愛全公園だより第3号

～神保町愛全公園ご周辺の皆様へ～

今回の第3回意見交換会では、これまでの振り返りや整備（D）案の変更点を確認し、最終整備（E）案について意見交換を行いましたのでお知らせします。

D案からE案への主な変更点について

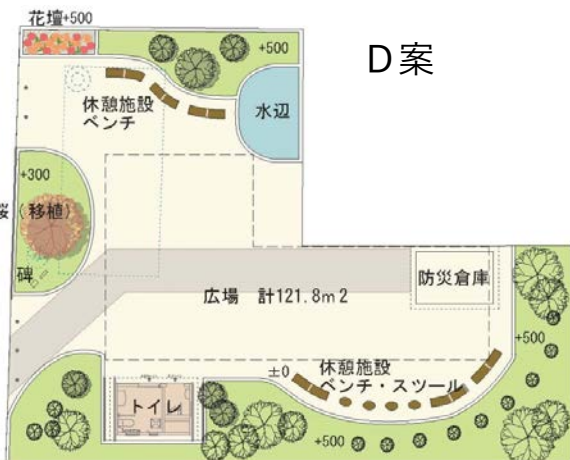
- 水飲み・手洗い、時計、照明、注意看板、園名石等を配置
- 植栽の明確化
- 碑・説明板の位置
- 水辺の撤去

E案

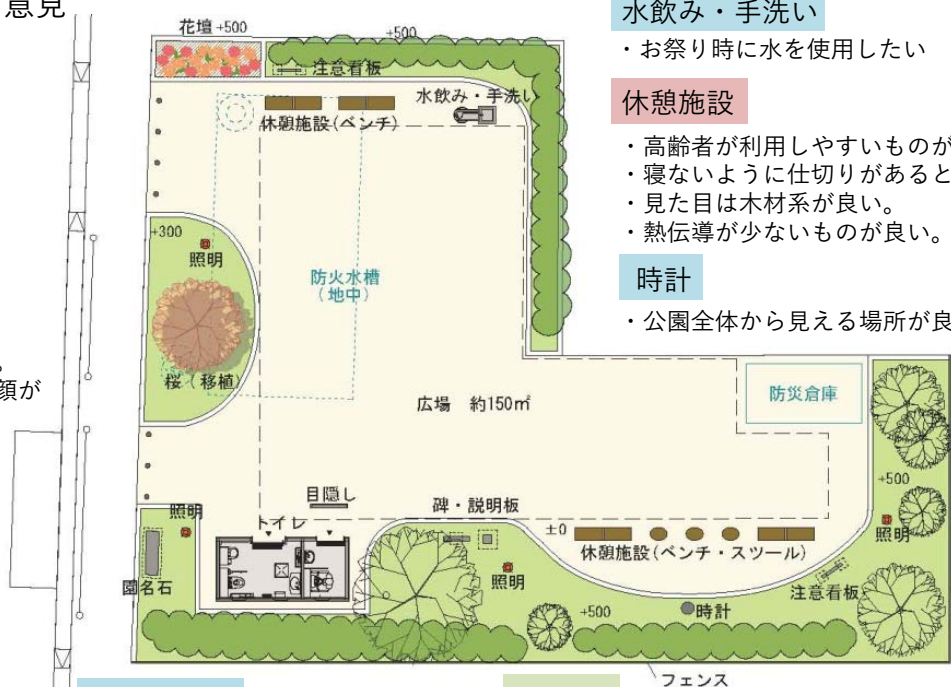
- 車止め**
- 軽くて丈夫なものが良い。
 - 高さがあり、視認性が良いものが良い。
 - そもそも車止めは必要か。

- 照明**
- 北側にも照明があると良い。
 - ポールは低い方がはっきり顔が見えて防犯上良い。

- 広場**
- お祭り時に張るテントの広さを確保してほしい

- トイレ**
- バリアフリートイレのほかは男子洋便器が良い。
 - 目隠しを設置するのならそれに碑への誘導板や写真をつけてはどうか。

- 碑・説明板**
- 周恩来氏がこの地で学んだことから日中友好の地として学生や観光客が訪れる場所としたい。観光協会に説明板の更新等を働きかけている。

- 舗装材**
- お祭り時のテントなどを置いても大丈夫なものが良い。
 - 茶色などの暖色系が良い。
 - 滑りにくいものが良い。
 - 単色ではなく貼り方にアクセントを付けてほしい。
